# ÚZEMNÍ PLÁN MĚSTA BRNA

Textová část odůvodnění Příloha č. 5  
kapitola 19

## VYHODNOCENÍ PŘIPOMÍNEK

**b) Veřejná projednání Návrhu ÚPmB z roku 2020 (červen)**

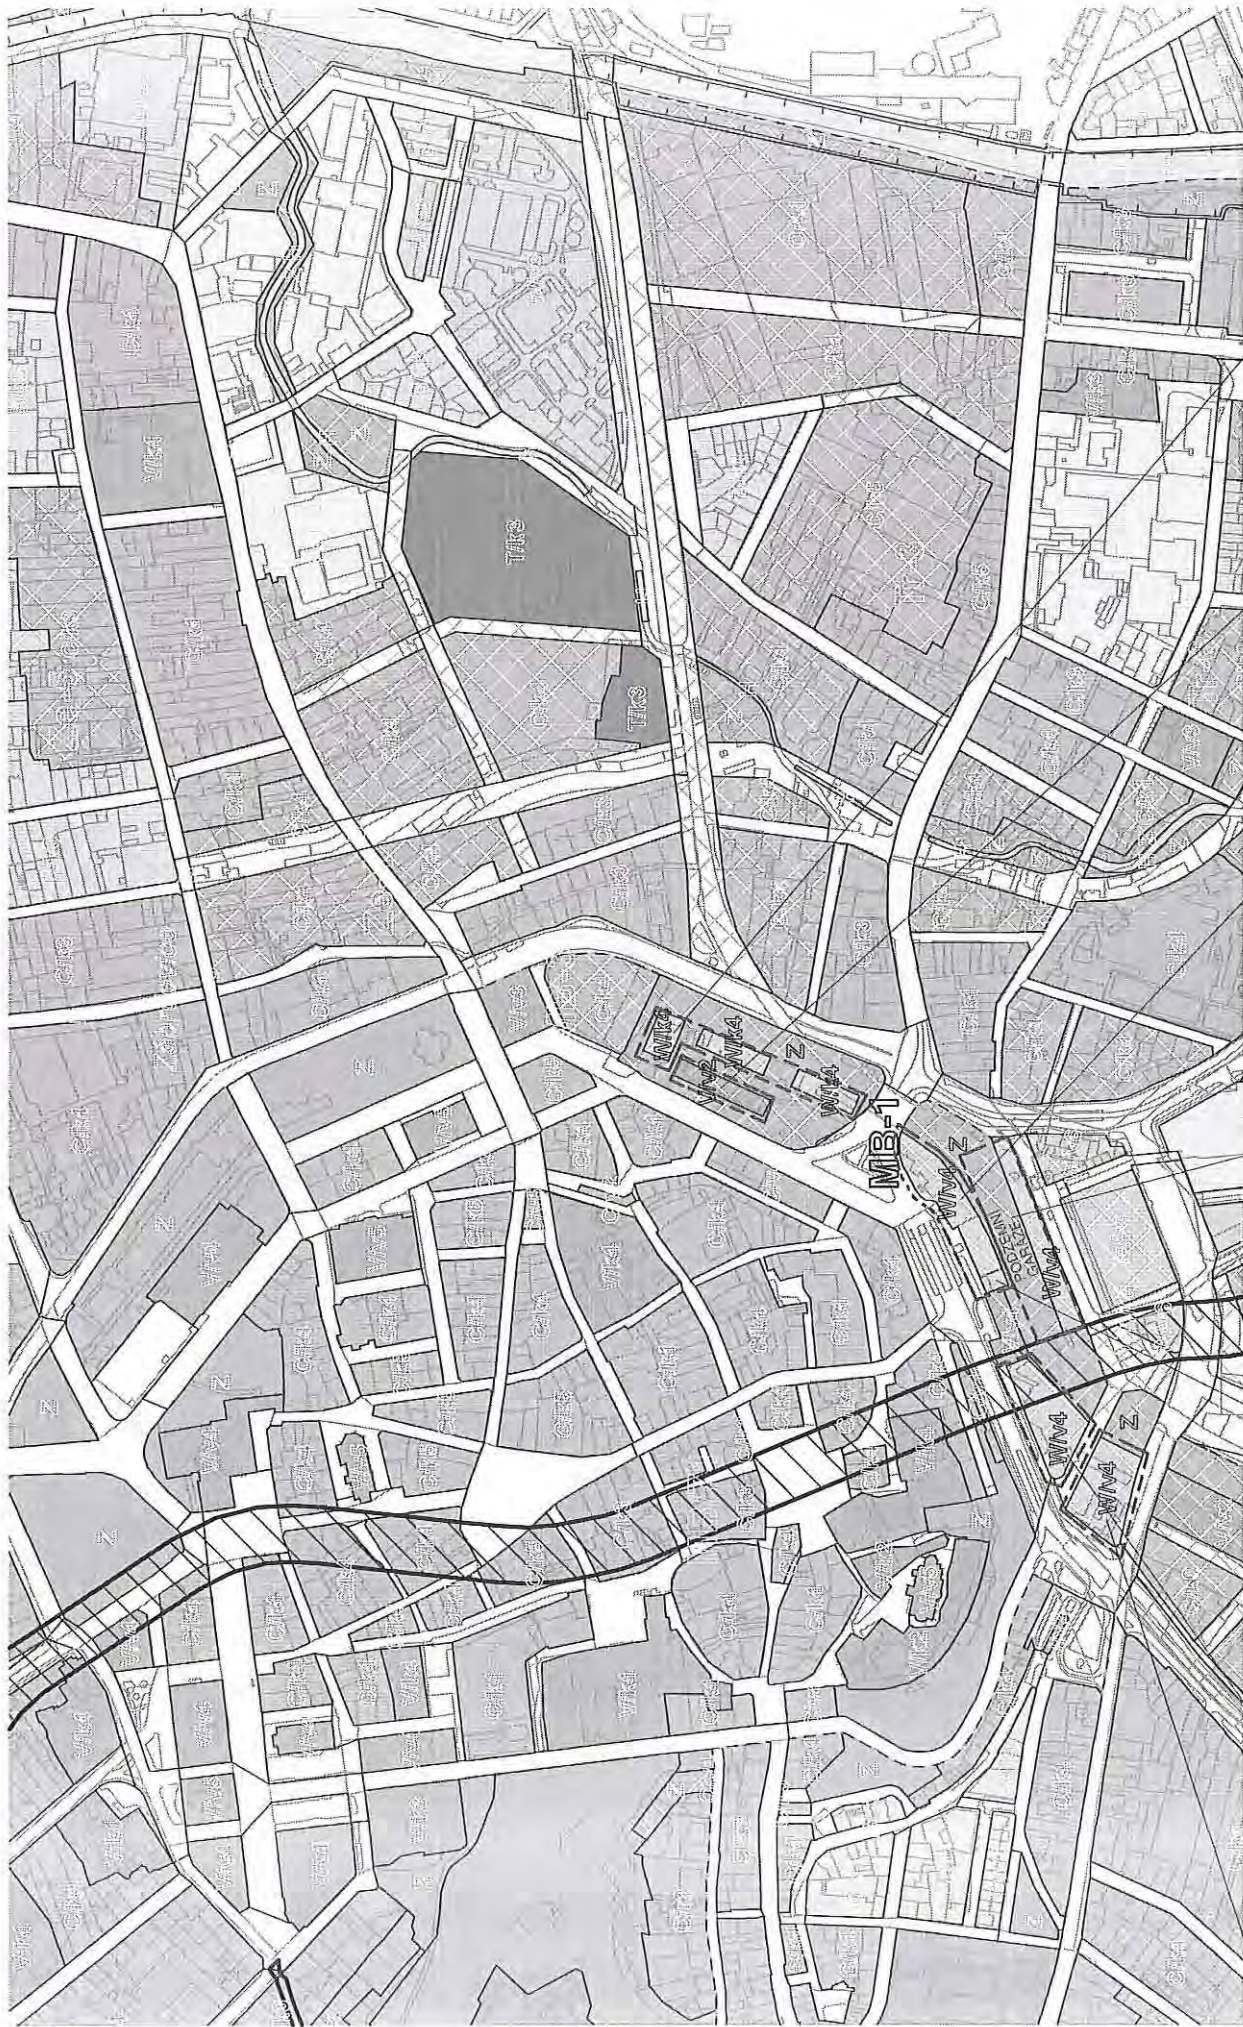
POŽADUJEME VLOŽENÍ ZASTAVITELNÉ PLOCHY VE PLOCHY DOPRAVNÍ SÍŤI PODĚL ULICE BENEŠOVA. VLOŽENÍ PRÍSPĚJE K DOBĚHÁNÍ MĚSTSKÉHO BULVÁRU.

POŽADUJEME VLOŽENÍ ZASTAVITELNÉ PLOCHY VE PLOCHY DOPRAVNÍ SÍŤI PODĚL ULICE BENEŠOVA. VLOŽENÍ PRÍSPĚJE K DOBĚHÁNÍ MĚSTSKÉHO BULVÁRU.

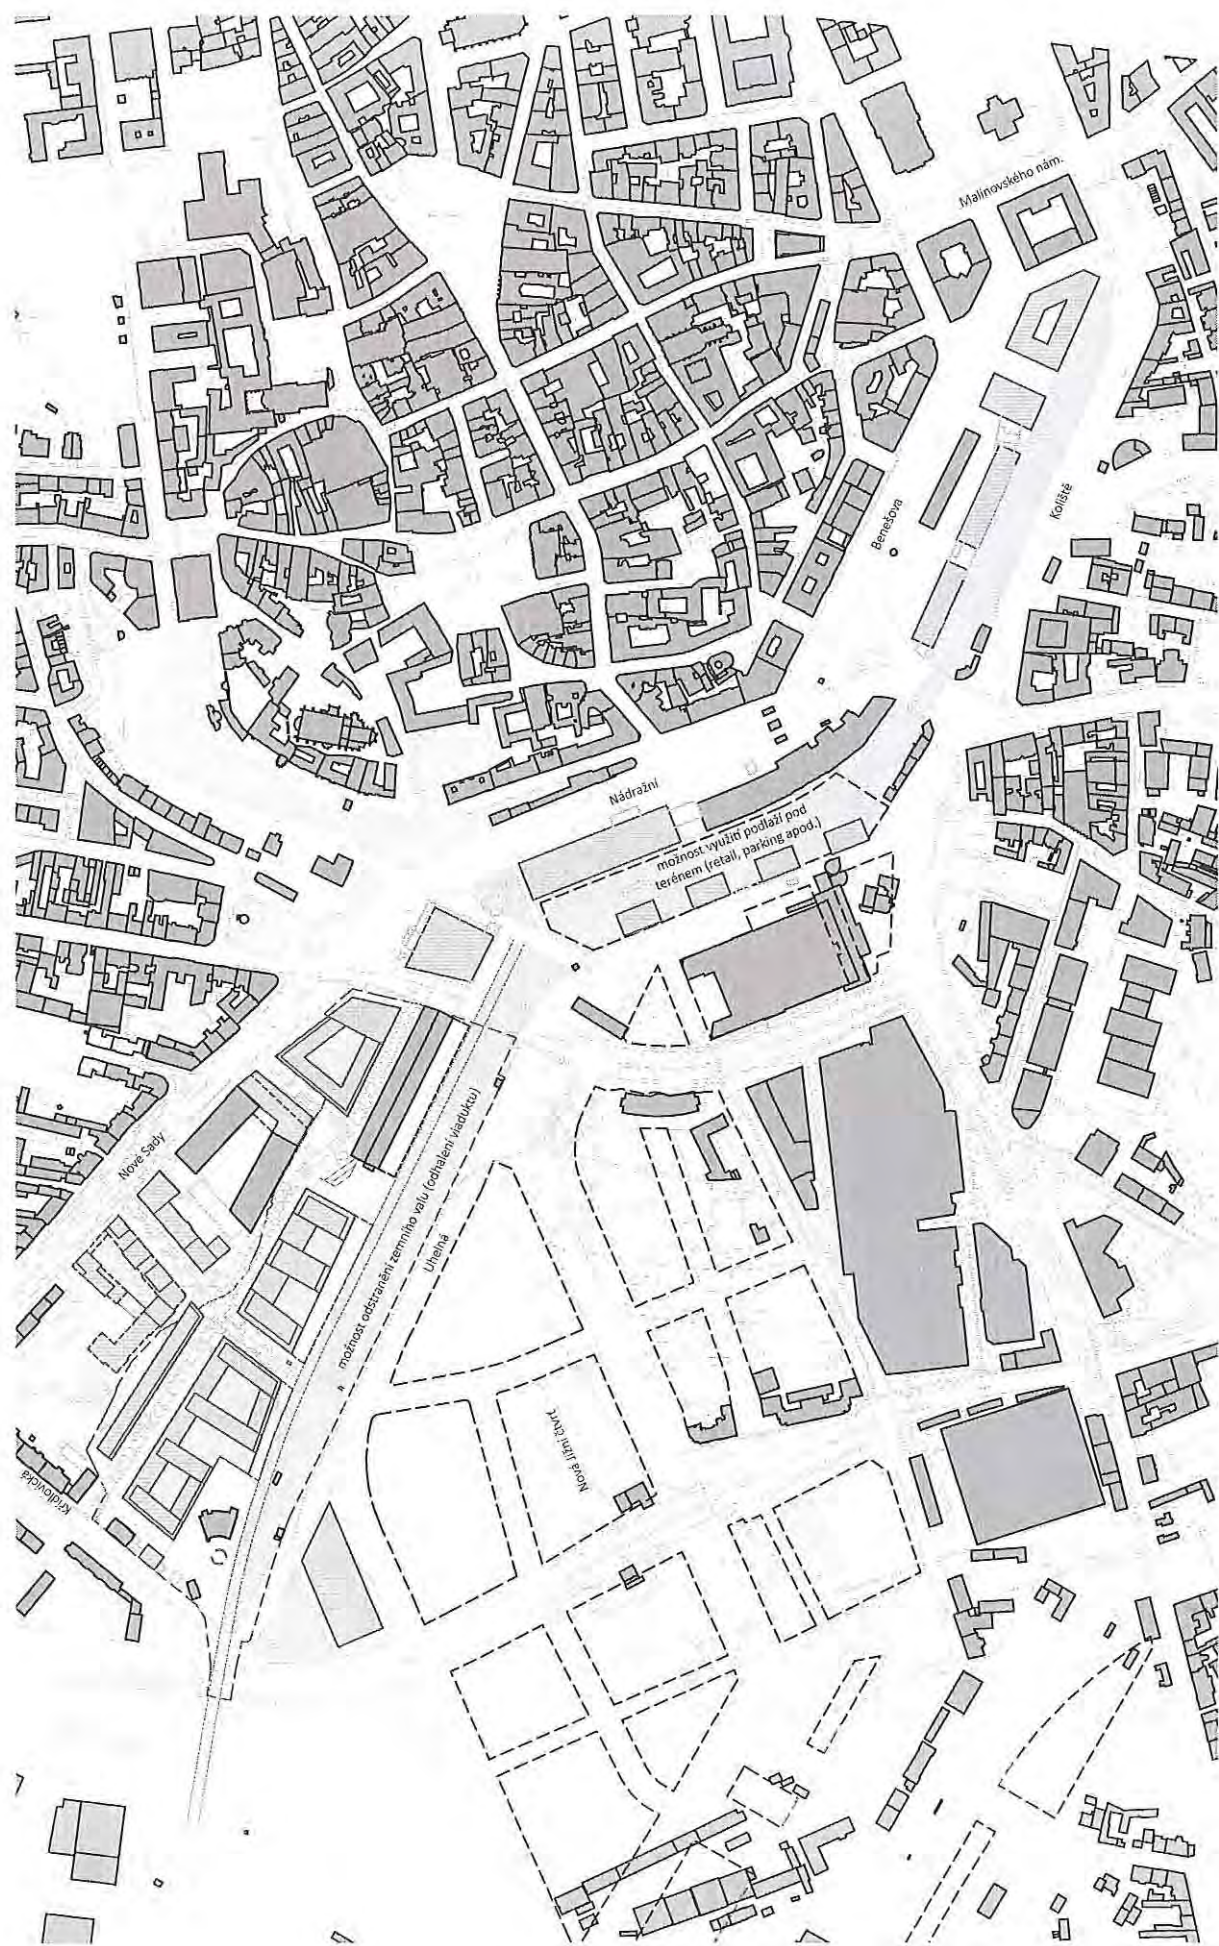
POŽADUJEME ZACHOVÁNÍ MOŽNOSTI ZŘÍZENÍ PODZEMNÍHO GARÁŽOVÉHO VLOŽENÍ NOVÉ PLOCHY Komerční VYBAVENOSTI (M).

POŽADUJEME ZACHOVÁNÍ MOŽNOSTI ZŘÍZENÍ PODZEMNÍHO GARÁŽOVÉHO VLOŽENÍ NOVÉ PLOCHY Komerční VYBAVENOSTI (M).

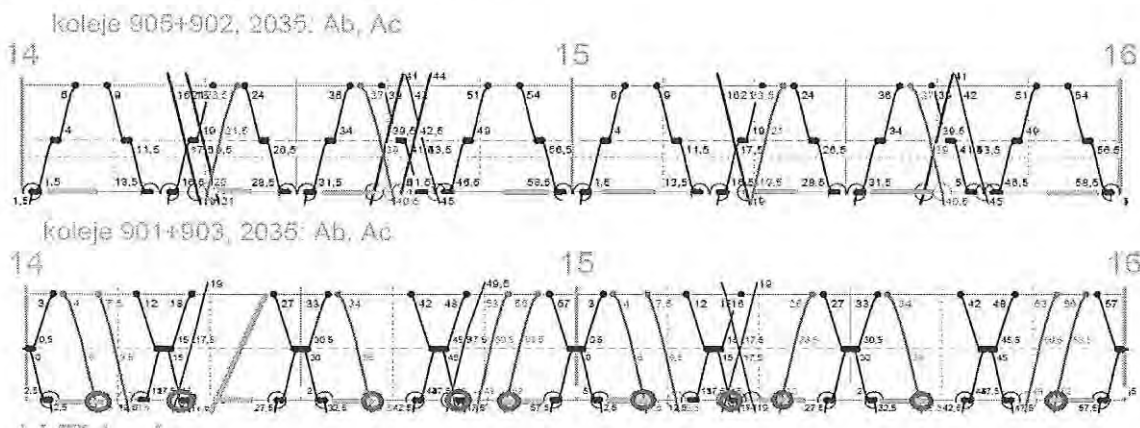
Zdůvodnění: Ve variantách A – Ac je pro jízdy vlaků z ŽST Maloměřice (po levé straně traťových kolejí ve směru jízdy) nutné v ŽST Brno-Židenice kolizně překřížit 2 traťové koleje pojížděné v opačném směru a zařadit se při volnosti příslušné traťové koleje do sledu vlaků – viz schema (modře vlaky v hlavním směru, oranžově nákladní vlak). Na každý vlak se jedná o **dobu obsazení zhlaví 4,5 min.** To znamená, že musí být po dobu min. 5,5 min volná traťová kolej č. 901c Brno hl.n. – Blansko i traťová kolej č. 902c Brno hl.n. – Tišnov a současně musí být volná traťová kolej č. 903c Blansko – Brno hl.n. a zajištěno zařazení do sledu vlaků dále z ŽST Brno hl.n. ve směru Modřice, **což bude v dopravní špičce kritické.**

Odjezd vlaku z ŽST Brno-Maloměřice není v modelovém GVD průkazně doložen. Z níže uvedeného našeho zákresu obsazení zhlaví ŽST Brno-Židenice do fragmentu modelového GVD (oranžové vodorovné čáry, červeně zakroužkované kolize) vyplývá **jediná teoretická volná trasa v období 14 – 16 hod, a sice v čase 14:20** (oranžová trasa Brno-Židenice – Brno hl.n.). To je pro rozvoj nákladní dopravy zcela nedostatečné.

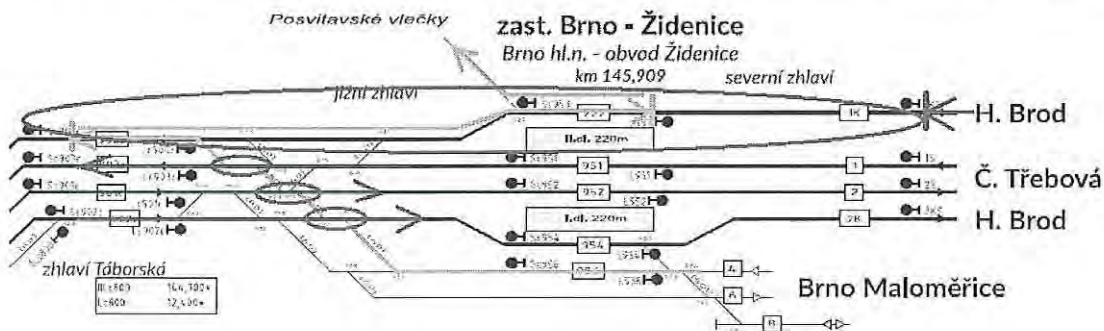
2) **Kolizní jízdy obsluhy posvitavských vleček** pravidelnými vlaky kategorie Mn z ŽST Brno-Maloměřice.

Zdůvodnění: Varianty A – Ac (společné nádraží u řeky) budou znamenat při obsluze vleček posvitavského areálu **kolizní posunovou jízdu přes 4 traťové koleje** na zhlaví ŽST Brno-Židenice a **posunovou jízdu se dvěma úvratěmi na přilehlé traťové koleji** k zaústění posvitavských vleček – viz schema (modře vlaky v hlavním směru, oranžově nákladní vlak). Vzhledem k **nezabezpečení posunové jízdy pod dohledem vlakového zabezpečovače** se bude jednat rovněž o **bezpečnostní riziko**. Mn vlak jezdí dle současného GVD ve směru na posvitavské vlečky v hodině 8-9 a zpět v hodině 9-10. **Obsluha posvitavských vleček není v modelovém GVD řešena!**

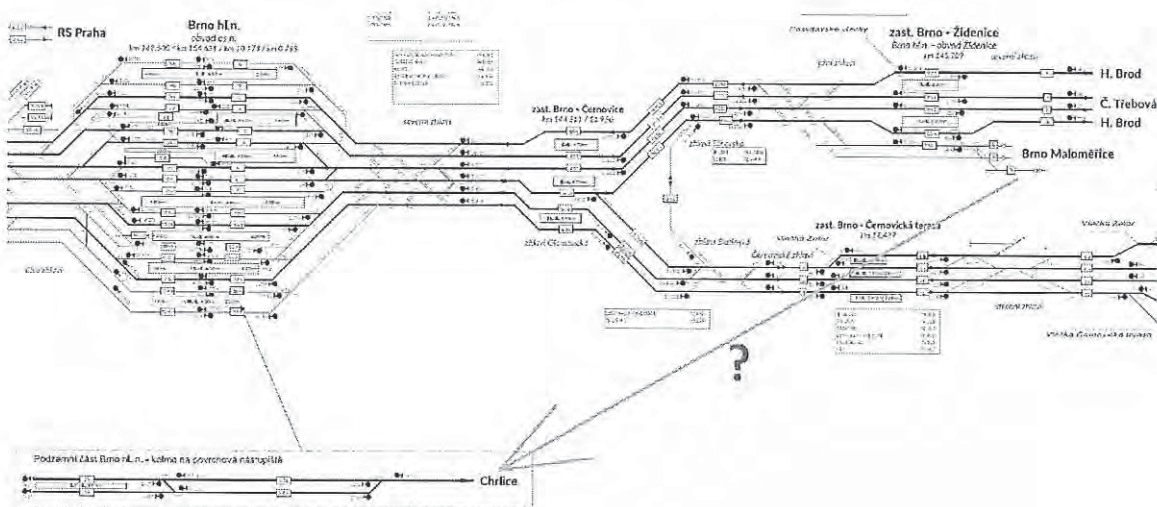
3) Omezující jízdy Mn vlaků ve směru Brno-Maloměřice – Brno-Chrlice – Sokolnice-Telnice a zpět.

Zdůvodnění: Ve variantě Ac a Aa neexistuje propojení tratě směr Brno-Chrlice pro nákladní dopravu – viz schema. Odklon přes ŽST Holubice by znamenal navýšení km do ŽST Brno-Chrlice o cca. 30 km a do ŽST Sokolnice-Telnice o cca. 16 km, což bude mít vliv na zvýšení ceny a tím snížení konkurenceschopnosti přepravy po železnici oproti silnici.

Ve variantách A a Ab jízda vlaku znamená obsazení koleje osobního nádraží ŽST Brno hl.n. minimálně na několik desítek minut z důvodu úvrati vlaku a objetí HV.

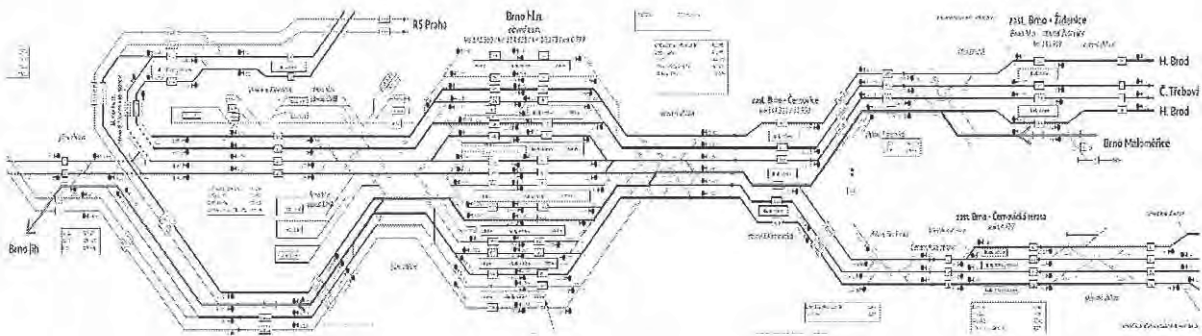
4) Kolizní jízdy obsluhy Terminálu Brno, tj. přetah souprav vlaků a skupin vozů ze ŽST Brno-Maloměřice do Terminálu Brno.

Zdůvodnění: Pro všechny varianty A představují jízdy vlaků (skupin vozů) kolizi s vlaky osobní dopravy, buď **jízdou po traťové koleji** v celém úseku Brno Židenice – Brno jih **proti správnému směru** – viz schema (zeleně bezkolizní jízda, červeně kolizní jízda), nebo dvě kolizní přejíždění zhlaví, a sice v ŽST Brno-Židenice kolizně překřížit 2 traťové koleje pojižděné v opačném směru a na severním zhlaví v ŽST Brno jih kolizně překřížit 1 traťovou kolej pojižděnou v opačném směru. V současném GVD probíhá obsluha Terminálu Brno zpravidla v době odpolední špičky, SP řeší příjezd na Terminál Brno pouze přímo bez zastavení v ŽST Brno-Maloměřice, přičemž v praxi bude zastavení (technická kontrola, odstup postrku – při využívání trati přes Havlíčkův Brod, přepřah) v ŽST Brno-Maloměřice i nadále využíváno.

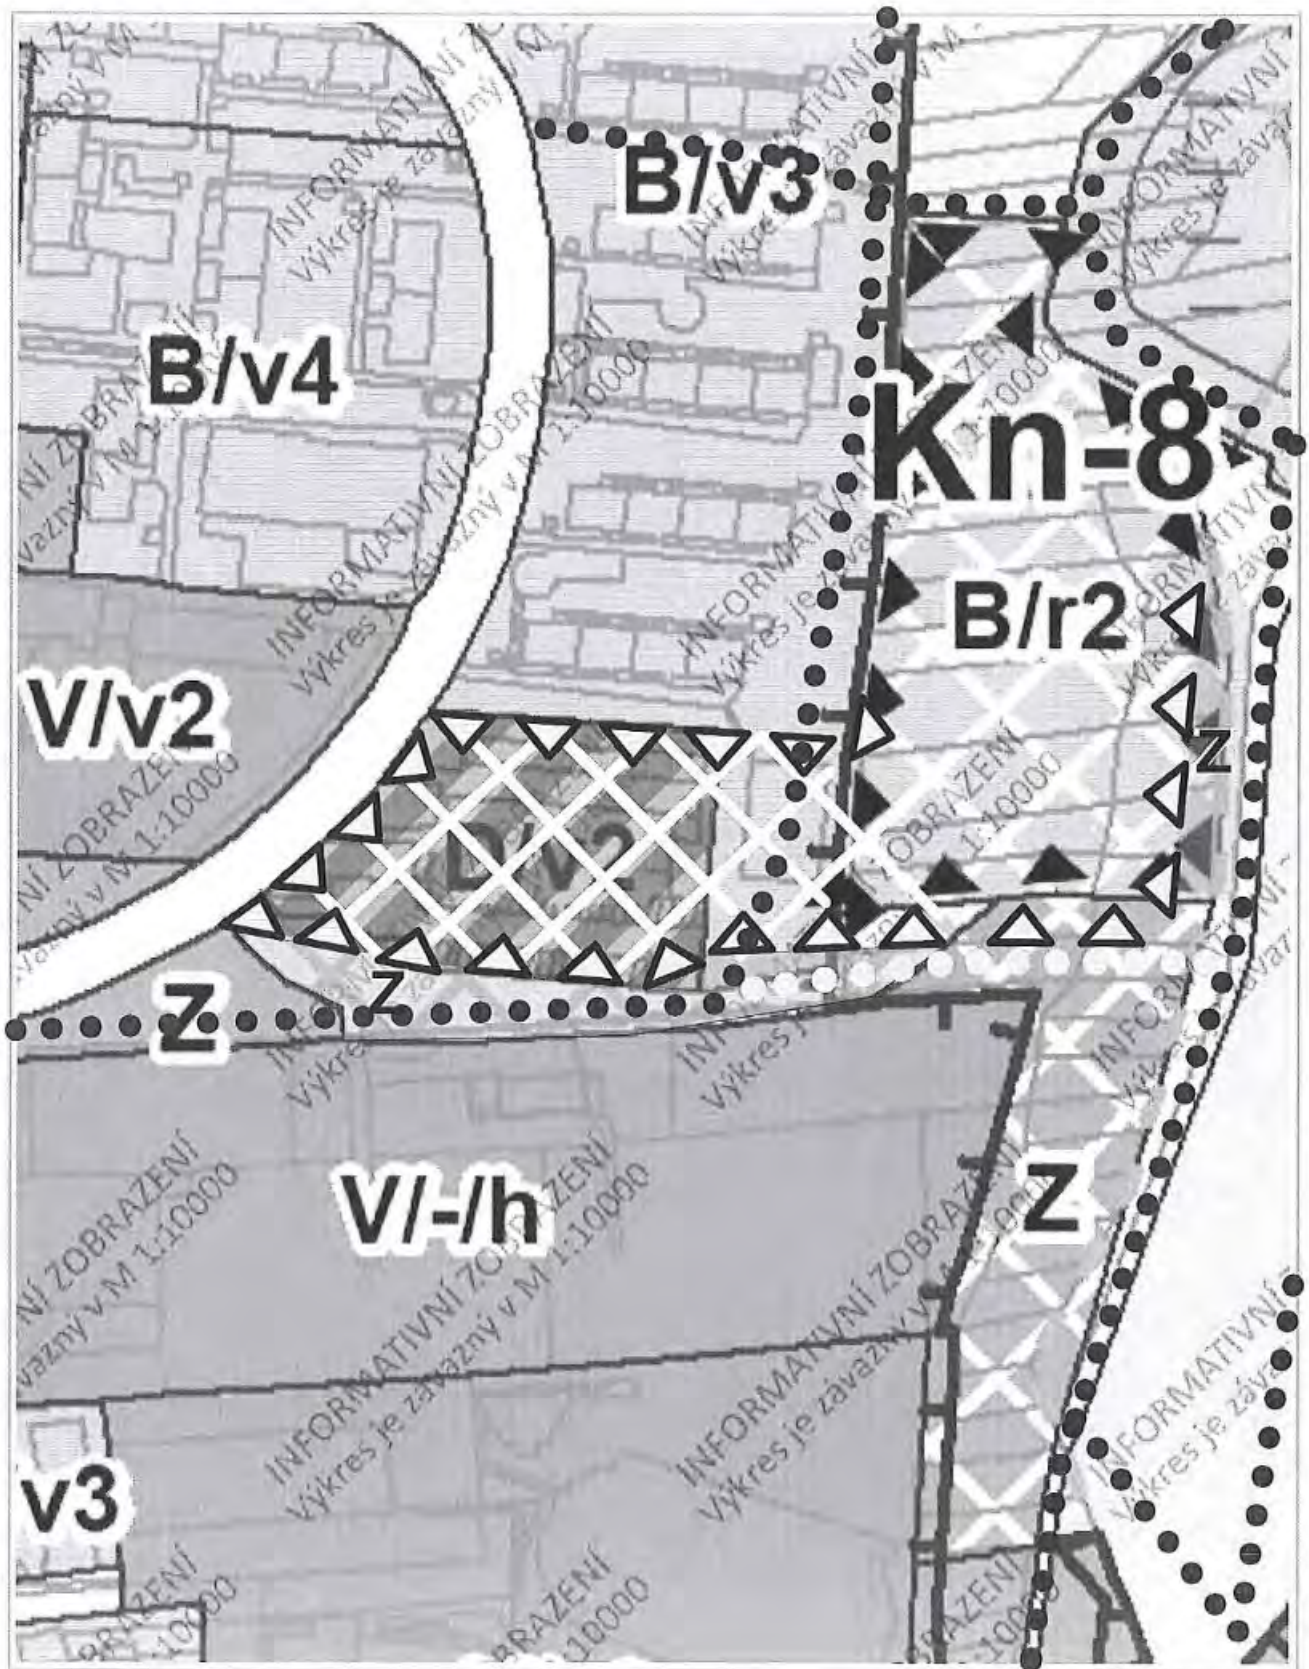
K připomínce proti kácení lesíka kvůli Kn-8 se dále připojují – viz následující strana.

- PLOCHA ROZŠÍŘENÍ** plochy přestavby **Kn-8** pro zajištění normálního dopravního napojení **Kn-8**, reorganizace garáží a případně vymezení plochy pro novou občanskou vybavenost
- Stávající PĚŠÍ TRASY**
- Nová PĚŠÍ TRASA**
